Odpovede verejného obstarávateľa na doručené žiadosti o vysvetlenie – III.

Verejný obstarávateľ, Mesto Nitra, (ďalej len „verejný obstarávateľ“) vyhlásil oznámením o vyhlásení verejného obstarávania zverejneným v Ú. v. EÚ zo dňa 4.12.2020 pod zn. 2020/S 237-581969 a vo Vestníku ÚVO č. 257/2020 zo dňa 7.12.2020 pod č. 44395 – MSP verejnú obstarávanie s názvom „**Stavebné práce - Kreatívne centrum Nitra – Martinský vrch**“ (ďalej len „oznámenie o vyhlásení verejného obstarávania“).

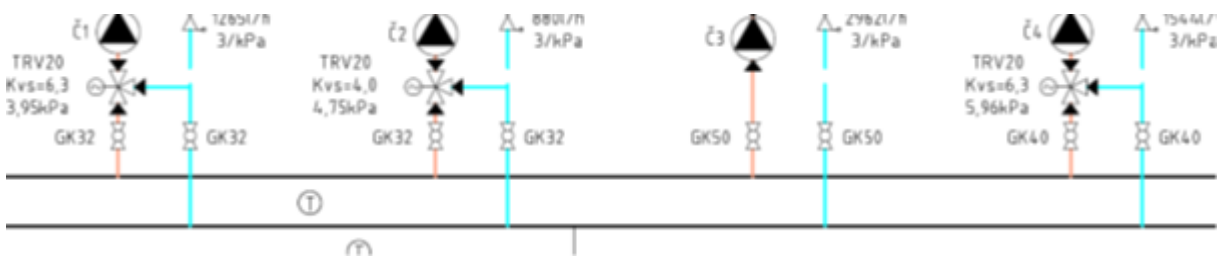
V technickej správe profesie vykurovanie je napísané, že potrubie vedené v exteriéri bude tepelne izolované a oplechované. Vo výkaze vykurovania plech nie je špecifikovaný. Žiadame o došpecifikovanie oplechovania tepelnej izolácie potrubia v exteriéri v oboch objektoch.

Hliníkový plech

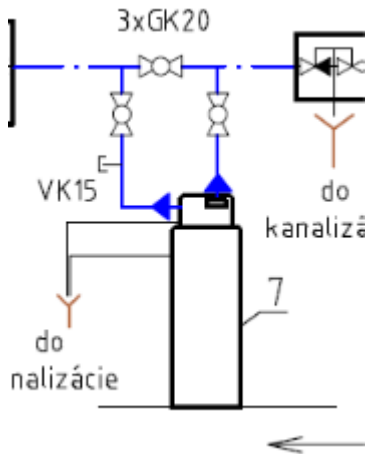
V profesii vykurovanie sú na výkresoch zakreslené teplomery – v oboch objektoch. V špecifikácii nie sú vykázané. Žiadame o doplnenie teplometov do výkazu výmer.

Sú vykázané.

F21: položka č. 44 a 80

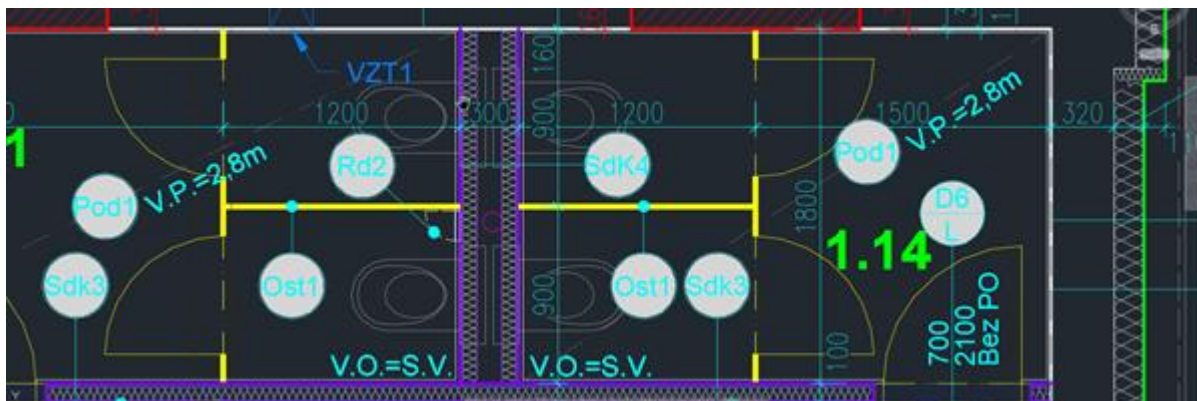
165	K	7631272,1	OST1-3_Deliaca stena na WC, DTD 28 mm, spec vid PD	m2	33,84
	VV		"OST1" 1,8*2,1+1,486*2*2,1		10,02
	VV		"OST2" 2,7*2,1+1,486*2*2,1		11,91
	VV		"OST3" 2,7*2,1+1,486*2*2,1		11,91
	VV		Súčet		33,84

Toto je výrez z PD, kde sa horeuvedená položka OST 1 nachádza a z ktorého ho je zrejmé, že šírka bočných stien tejto deliacej stený má byť správne 1200 mm a nie 1486 mm tak, ako je uvedené vo Výkaze výmer.

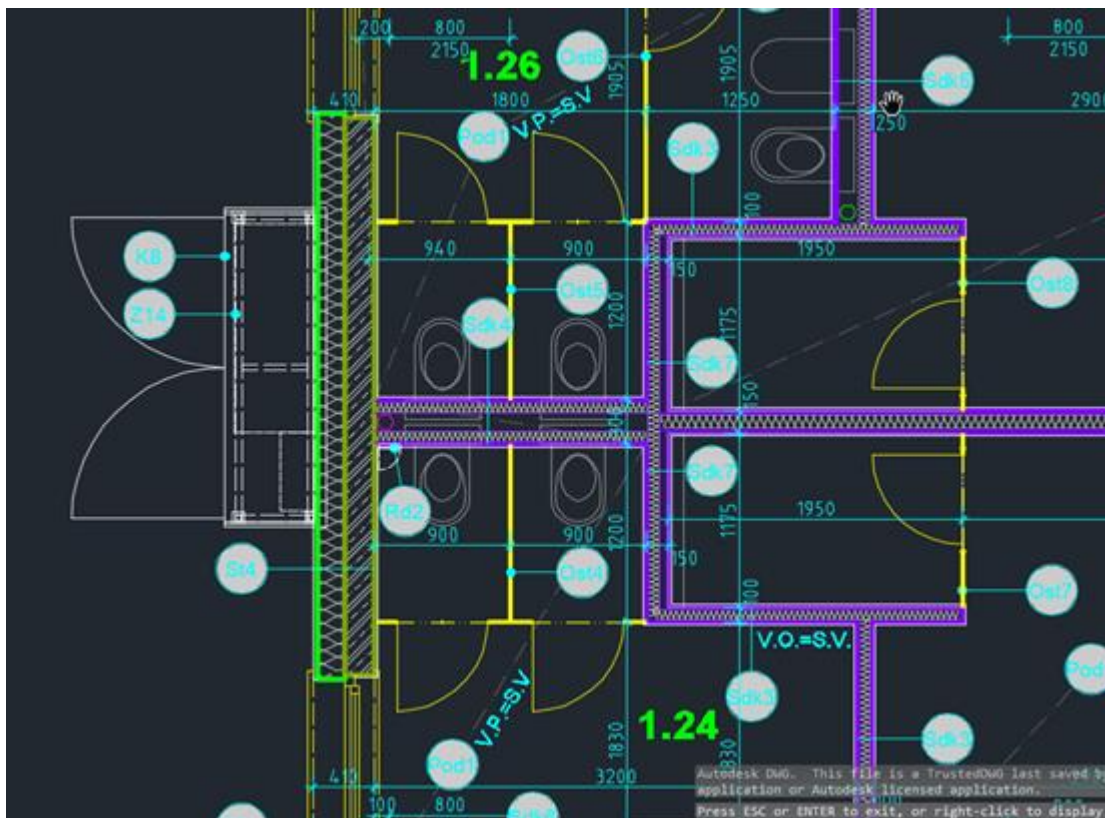
7631272,1	OST4-8_Deliaca stena na WC, DTD 28 mm, spec vid PD	m2	26,49
	"OST4" 1,8*2,1+1,486*2*2,1		10,02
	"OST5" 1,8*2,1+1,486*2*2,1		10,02
	"OST6" 1,9*2,1		3,99
	"OST8" 1,17*2,1		2,46
	Súčet		26,49

Toto je výrez z PD, kde sa horeuvedená položka OST 4 a OST 5 nachádza a z ktorého ho je zrejmé, že šírka bočných stien tejto deliacej steny má byť správne 1200 mm a nie 1486 mm tak, ako je uvedené vo Výkaze výmer.

Taktiež je z Výkazu výmer zrejmé, že chýba výkaz pre „OST7“
